GERENCIA REGIONAL DE CONTROL DE JUNÍN
INFORME DE HITO DE CONTROL
N.º 12640-2021-CG/GRJU-SCC

**EJECUCIÓN DE LA OBRA: “MEJORAMIENTO Y
AMPLIACIÓN DEL SERVICIO DE AGUA POTABLE DE LOS
SECTORES: LOS LIBERTADORES, CERRITO DE LA
LIBERTAD, PULTUQUIA ALTA, PAMPAS OCOPILLA –
DISTRITO DE HUANCAYO – PROVINCIA DE HUANCAYO -
JUNÍN”**

HITO DE CONTROL N.º 03 – RECEPCIÓN DE OBRA

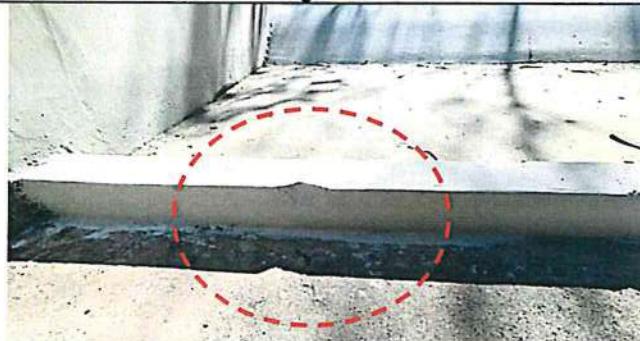
En la imagen n.º 3, se observó en la "escollera" porosidad en toda la estructura, además en toda la arista se observa deterioro y desprendimiento de concreto.

Las deficiencias descritas en el azud y escollera, podrían ocasionar el deterioro prematuro y afectación a la calidad de las estructuras de la captación.

Imagen n.º 8

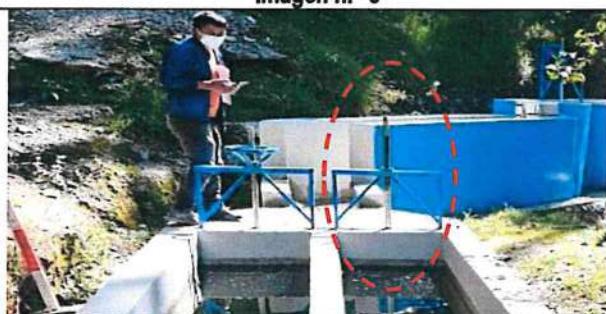
En la imagen n.º 8, se observó que una de las válvulas de compuerta tipo mural se encuentra sin volante.

En relación a la falta de instalación del volante en compuerta, que debía instalarse para la manipulación de las válvulas de compuerta de ingreso del desarenador, se advierte el incumplimiento a lo establecido en el "Plano de replanteo captación y desarenado" lámina PG-0, asimismo es preciso señalar que la partida "02.01.01 SUM. E INST. DE VALVULA COMPUERTA TIPO TARJETA DE ACERO INOX. DE 0.70 X 1.10m" se encuentra valorizada como parte del adicional de obra n°1 en los meses de octubre y noviembre de 2020 por el monto por unidad de S/2 212,01 soles.

Plano del desarenador – compuerta mural

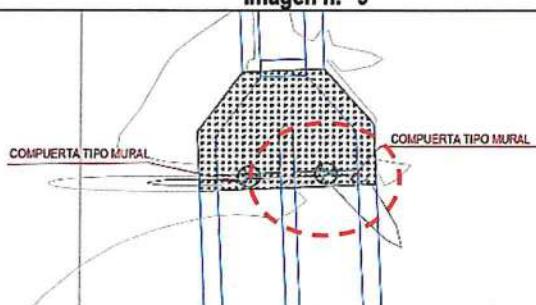
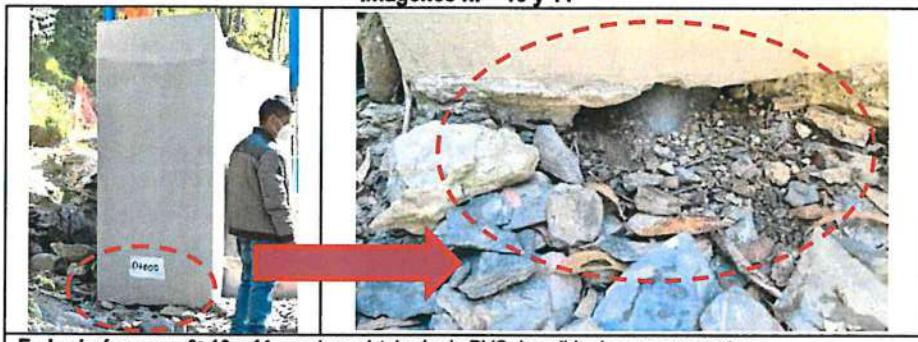
En la imagen n.º 9, se observa en el "plano de replanteo captación – desarenador" la instalación de las válvulas de compuerta tipo mural con su volante cada uno

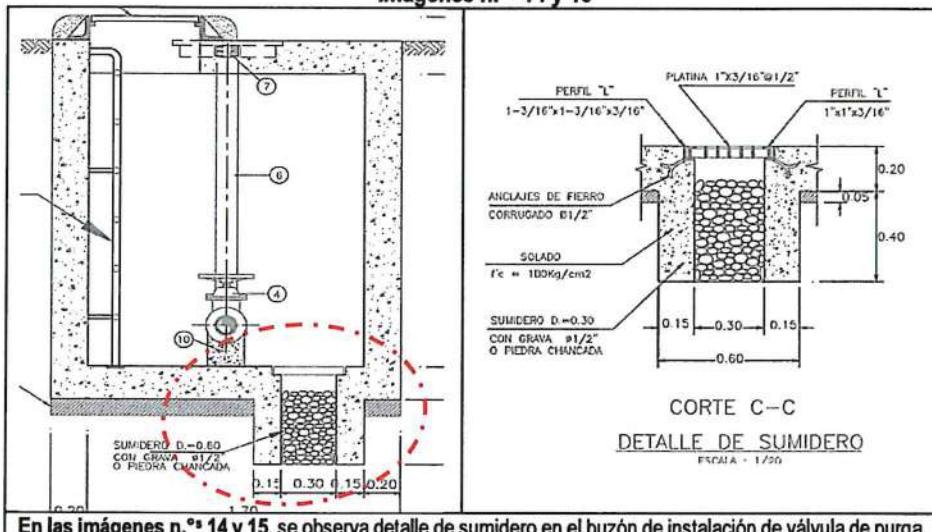
En las imágenes n.º 12 y 13, se observó una cámara con la instalación de una válvula de purga, en el interior se observa que el sumidero no está evacuando el agua retenida.

En relación al sumidero de la cámara tipo circular de la válvula de purga, se advierte el detalle en el plano "Detalles válvulas de purga línea de conducción" lámina D-02, tal como se observa en las imágenes siguientes:

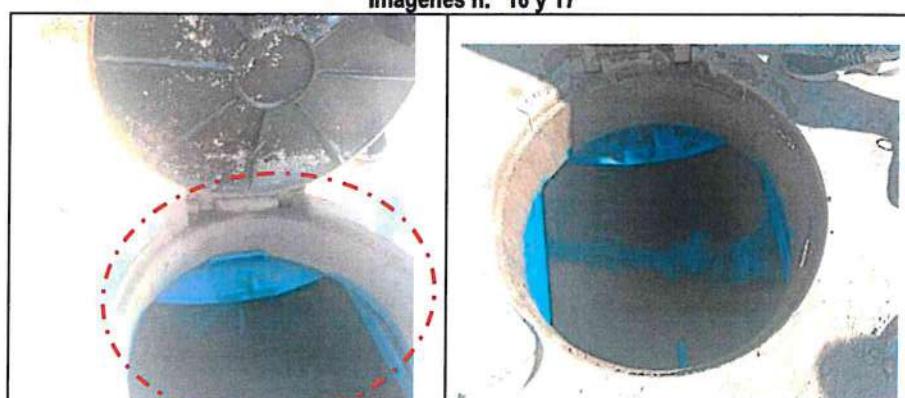
En las imágenes n.º 14 y 15, se observa detalle de sumidero en el buzón de instalación de válvula de purga.

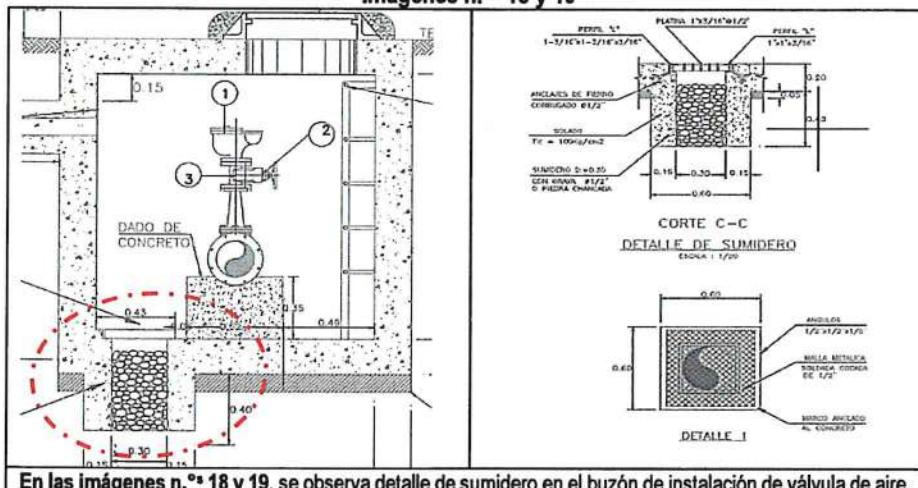
En las imágenes n.º 16 y 17, se observó una cámara con la instalación de una válvula de aire, que se encuentra con acumulación de agua.

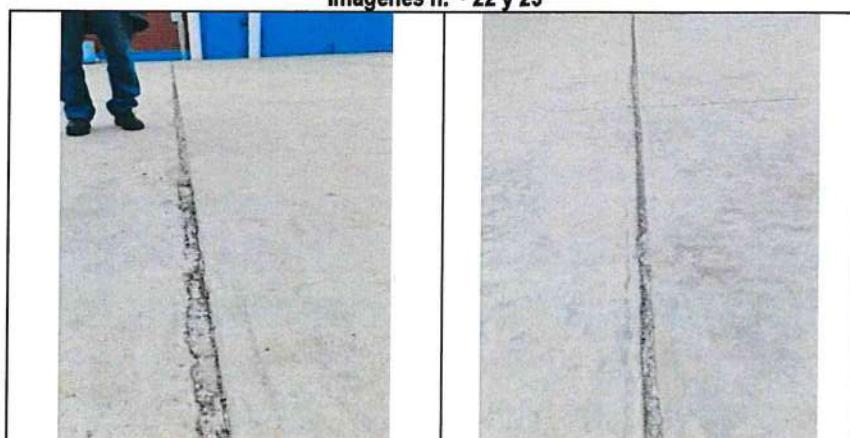
En la imagen n.º 21, se observó en cielo raso desprendimiento de pintura.

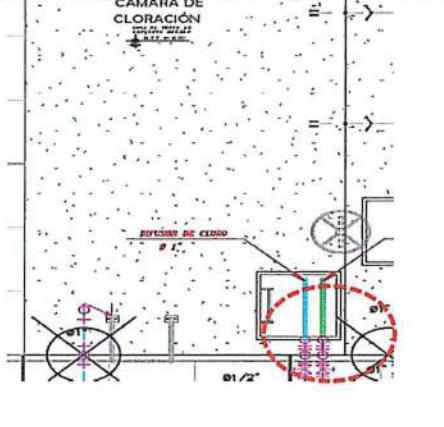
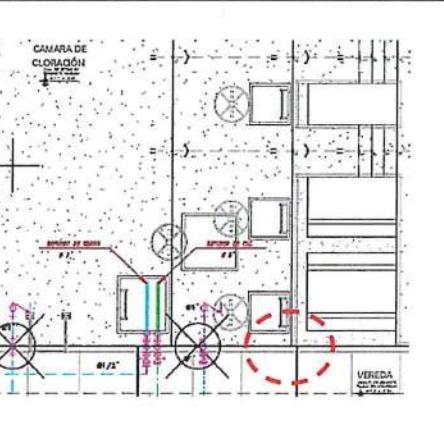
Es de señalar que, para la ejecución del encofrado y desencofrado de la referida losa se tiene la especificación técnica de la partida "04.10.03.03.02 ENCOFRADO Y DESENCOFRADO DE LOSAS MACIZAS CARAVISTA", el mismo que señala "(...) Así mismo tales superficies deberán ser completamente lisas y lo suficientemente rígidas (...)", además, es de precisar que la partida señalada tiene una denominación propia del acabado "losas macizas caravista" por lo que su acabado final es caravista.

Además, la porosidad en la losa maciza de la cámara de cloración, podría ocasionar el deterioro prematuro y afectación a la calidad de la losa de concreto.

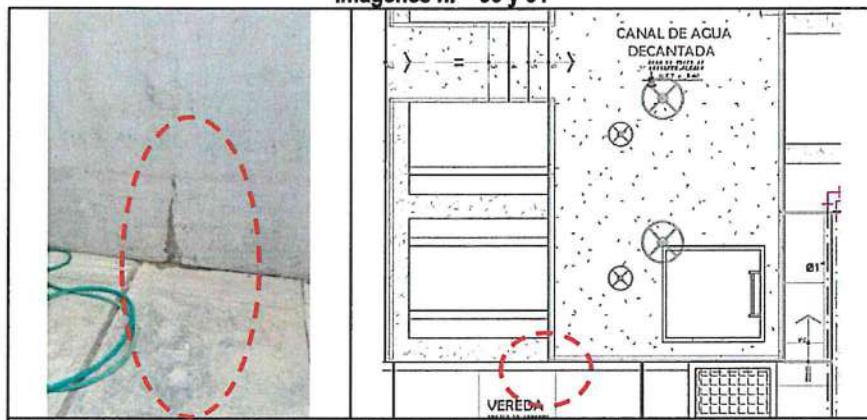
<p>En las imágenes n.º 26 y 27, se observó en el muro de concreto la existencia de filtración de agua ubicado entre las conexiones de tuberías exteriores de la cámara de contacto, ubicación que se muestra según "Plano general de replanteo de instalaciones sanitarias", lámina RIS-01.</p>

<p>En las imágenes n.º 28 y 29, se observó en el muro de concreto exterior, la existencia de filtración de agua ubicado de la cámara de contacto, ubicación que se muestra según "Plano general de replanteo de instalaciones sanitarias", lámina RIS-01.</p>

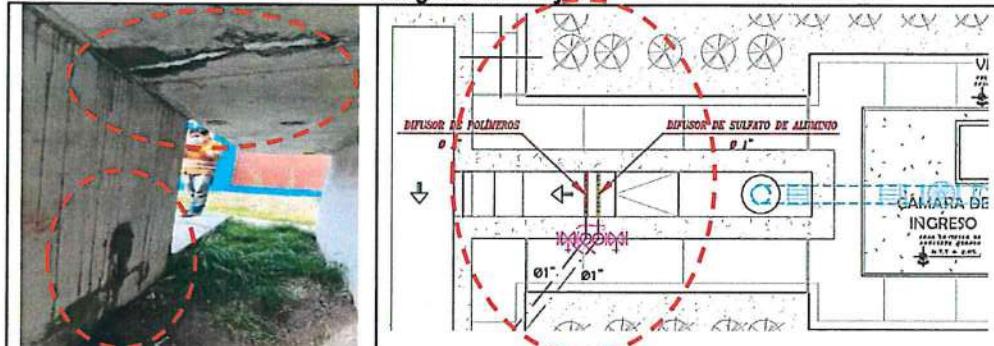
En la imagen n.º 33, se observó filtración entre el muro exterior y vereda de la cámara de válvula de ingreso.

**Instalaciones de tuberías exteriores del floculador
Imagen n.º 36**

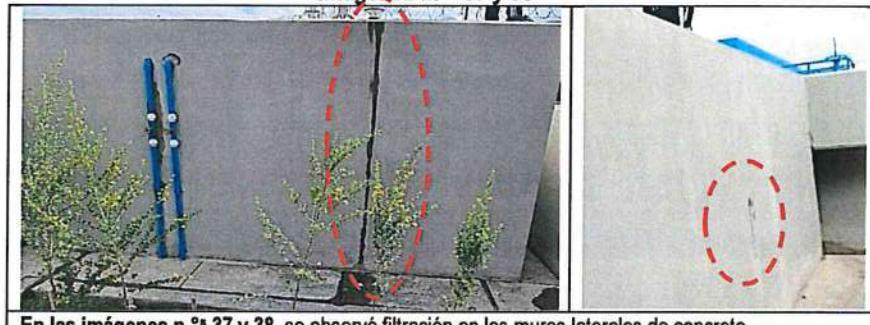
En la imagen n.º 36, se observó filtración en las instalaciones de tubería, así como en los muros de concreto.

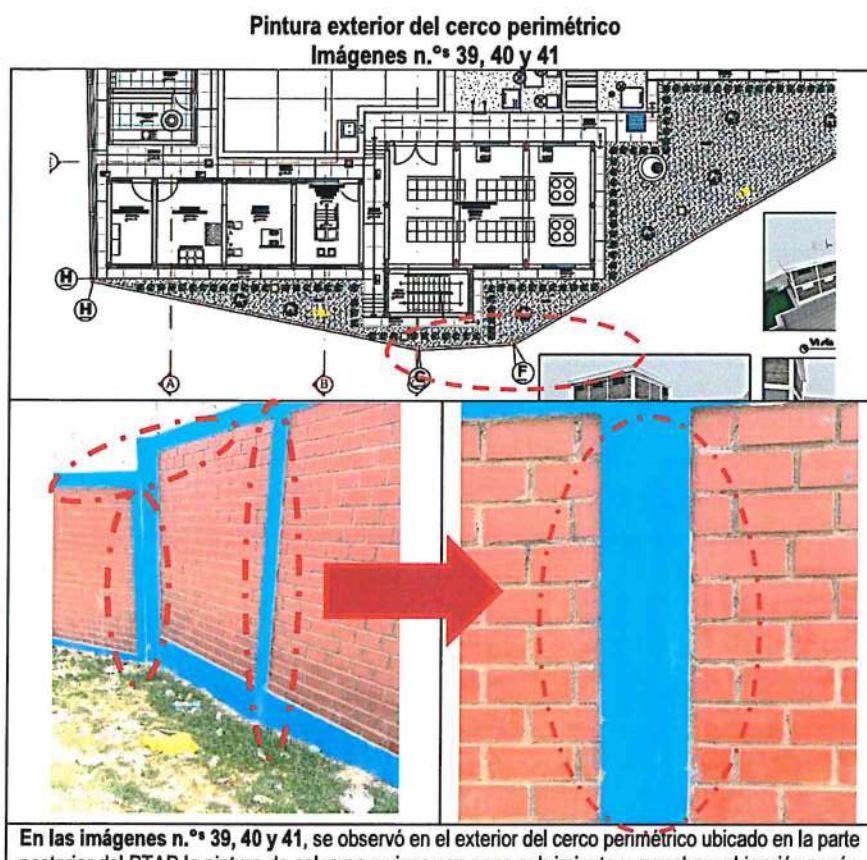
En las imágenes n.º 37 y 38, se observó filtración en los muros laterales de concreto.

Definición de Ejes en el Cerco perimétrico Proyectado

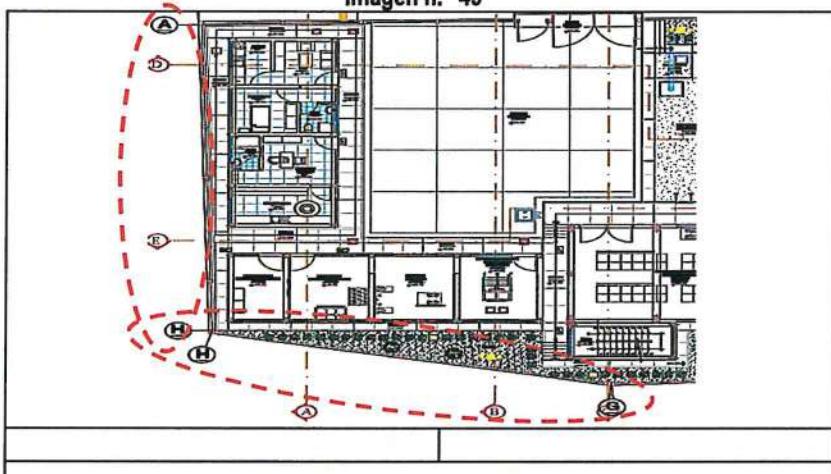
Según el "plano general de replanteo" lámina RPG-01, se observa la definición de los ejes en el cerco perimétrico, advirtiéndose los tramos A-H y H-G, conforme la imagen siguiente:

En la imagen n.º 43, se observa los tramos A-H y H-G del cerco perimétrico.

Lado posterior del cerco perimétrico colindante con viviendas.
Imágenes n.º 44, 45 y 46

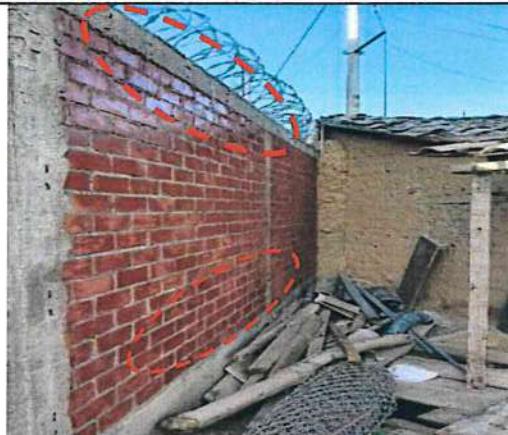
En las imágenes n.º 44 y 45, se observó que los sobrecimientos y vigas del exterior del cerco perímetro, lado oeste eje A-H, que se encuentran colindando con viviendas, no se encuentran intervenidos con tarraeo ni pintura.

En las imágenes n.º 44, 45 y 46, se observó que los sobrecimientos y vigas del exterior del cerco perímetro, lado sur eje H-G, que se encuentran colindando con viviendas, no se encuentran intervenidos con tarraeo ni pintura.

Escollera
Imagen n.º 4

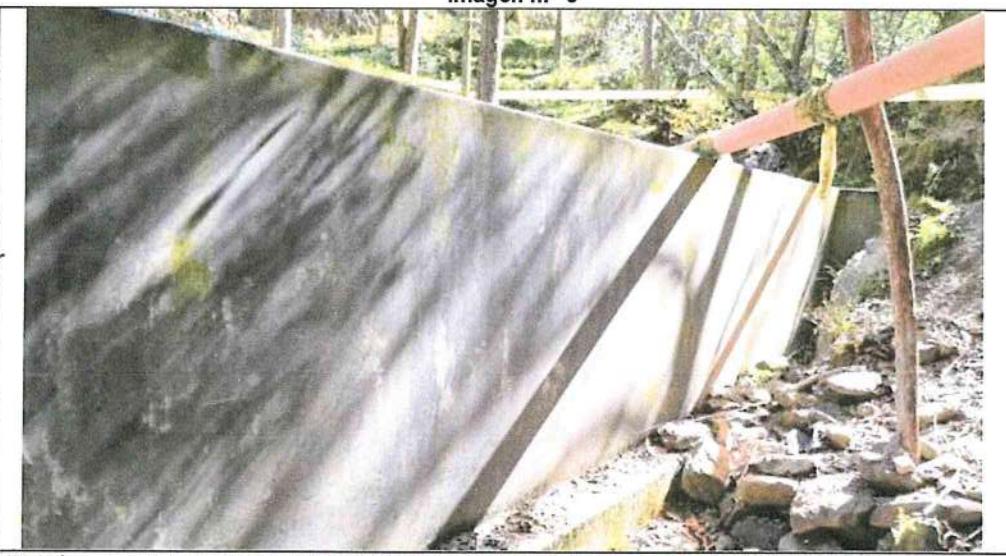
- c) En la "escollera" de concreto se observa porosidad en toda la superficie de la estructura, y en toda la arista se observa deterioro y desprendimiento de concreto, tal como se evidencia en la imagen siguiente:

En la imagen n.º 4, se observa en la "escollera" porosidad en toda la estructura, además en toda la arista de observa deterioro y desprendimiento de concreto.

Muro de canal de captación
Imágenes n.º 6, 7 8 y 9

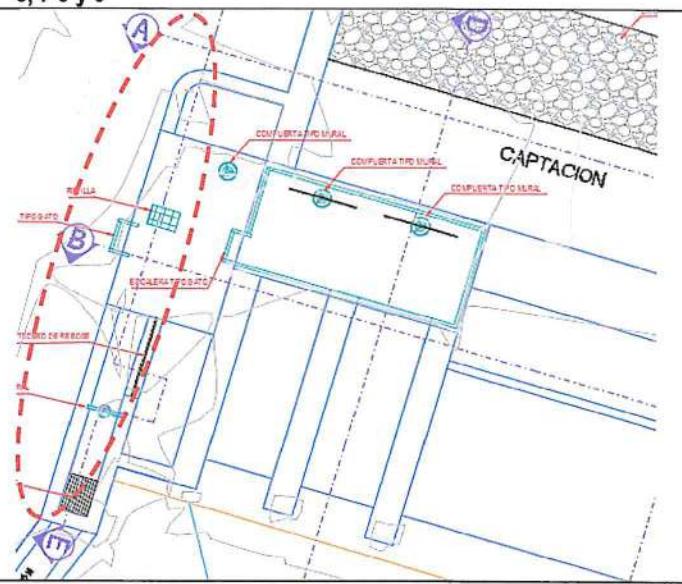
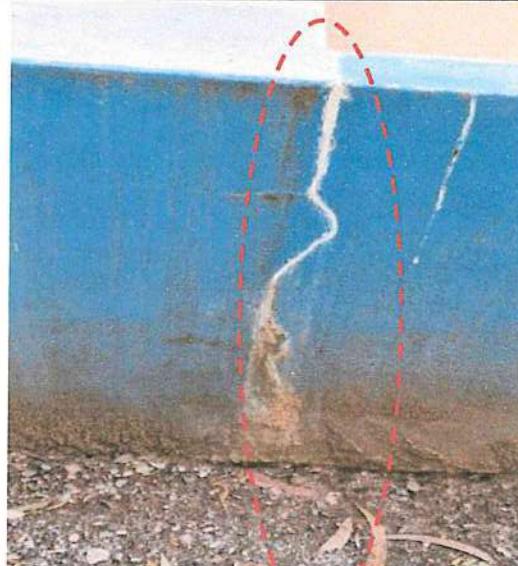
En las imágenes n.º 6 y 7, se observa manchas en la pintura, además de encontrarse con suciedad y poco cubrimiento al lado exterior de la estructura del muro exterior del canal de captación, ubicación que se muestra según "Plano de captación-replanteo II", lámina CAP-02.²

En la imagen n.º 8, se observa suciedad y poco cubrimiento de la pintura en el muro del canal interior de la captación.

En la imagen n.º 9, se observa resane de fisura en el muro de canal de captación de 0.40m aproximadamente de longitud vertical.

**Canal de aliviadero y limpia
Imágenes n.º 10, 11 y 12**

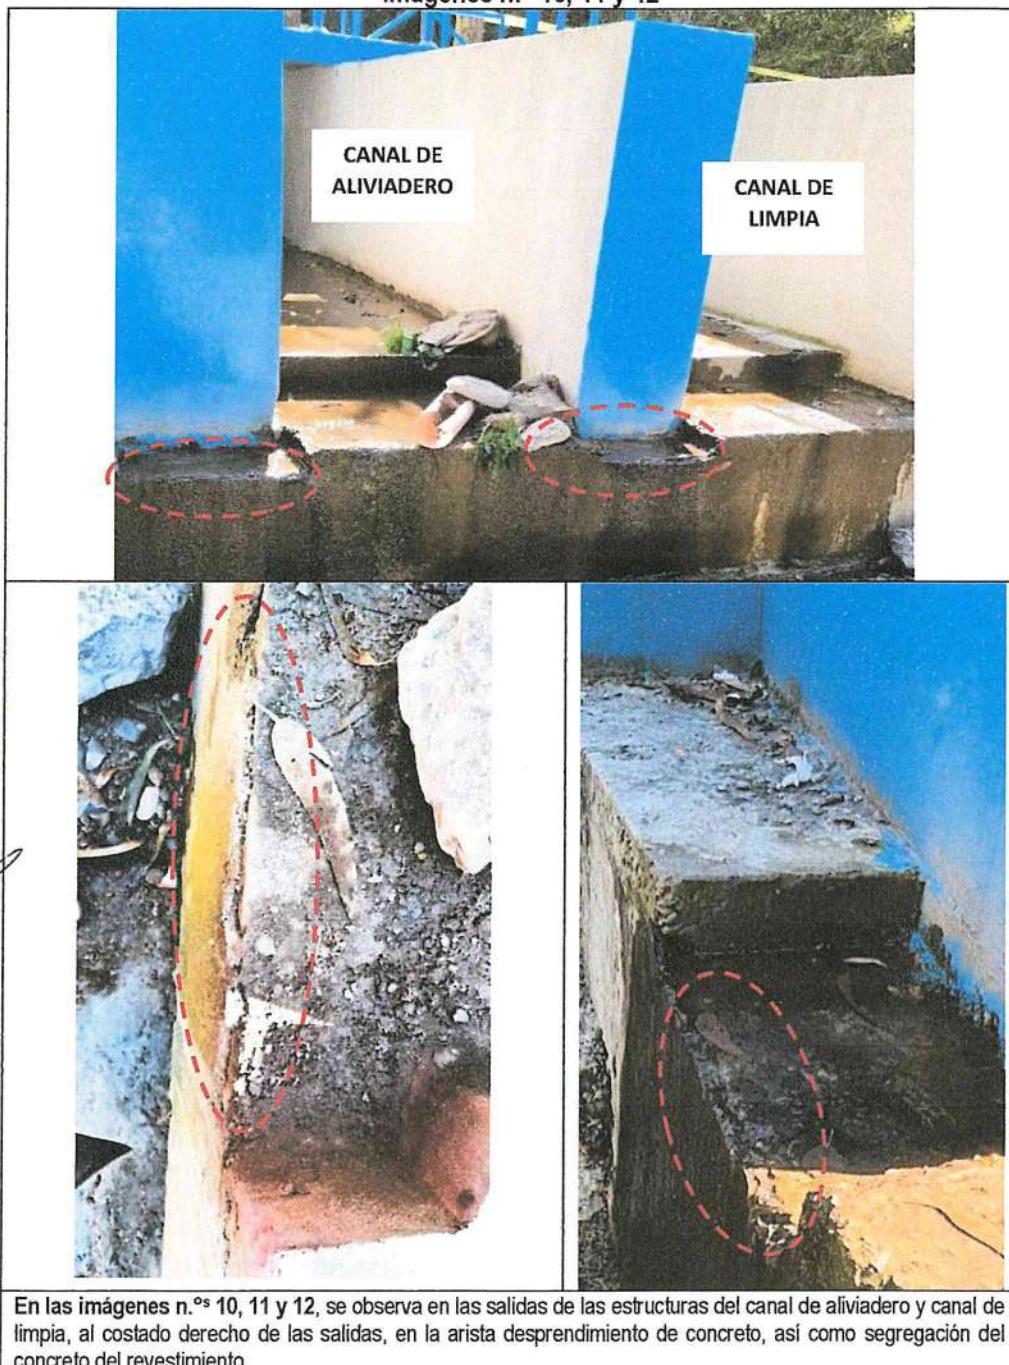
- f) En la base de las salidas de las estructuras del canal de aliviadero y canal de limpia, ubicados al costado derecho de cada una de ellas, se advierte en la arista inferior desprendimiento de concreto, así como segregación de concreto del revestimiento, tal como se evidencia en las imágenes siguientes:

Desarenador
Imágenes n.ºs 13, 14 y 15

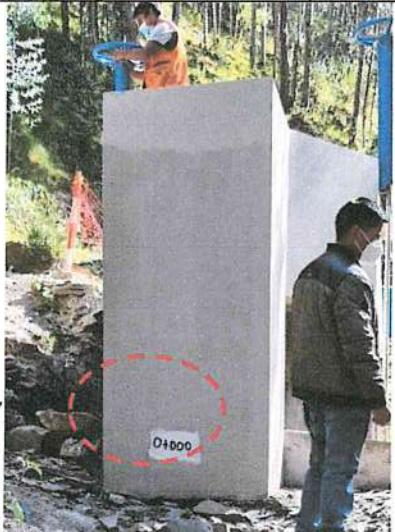
2. En el desarenador, se observa que, una de las válvulas de compuerta tipo mural no tiene volante de manipulación; asimismo, la tubería de PVC de salida de agua se encuentra expuesto y en contacto con material pétreo, tal como se evidencia en las imágenes siguientes:

En la imagen n.º 13, se observa que una de las válvulas de compuerta tipo mural se encuentra sin volante.

En las imágenes n.ºs 14 y 15, se observa tubería de PVC de salida de agua expuesto.

Tanque de solución y cielo raso de la casa de dosificación de químicos
Imágenes n.º 20 y 21

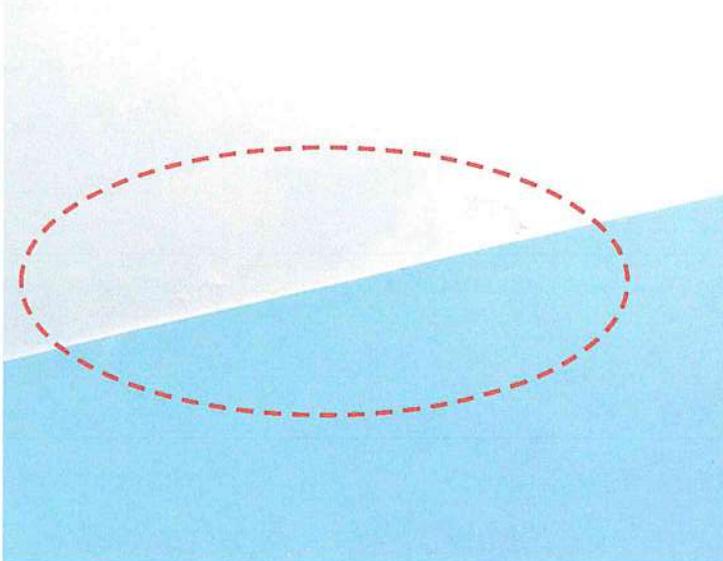
- a) **Casa de almacenamiento y dosificación de químicos**, se advierte filtración en las conexiones de PVC exteriores adosados al muro de concreto lateral del tanque de solución polímero; también, se advierte el desprendimiento de la pintura en cielo raso, tal como se evidencia en las imágenes siguientes:

<p>En la imagen n.º 20, se observa filtración en las conexiones externas de PVC del tanque de solución polímero.</p>	<p>En la imagen n.º 21, se observa en cielo raso desprendimiento de pintura.</p>
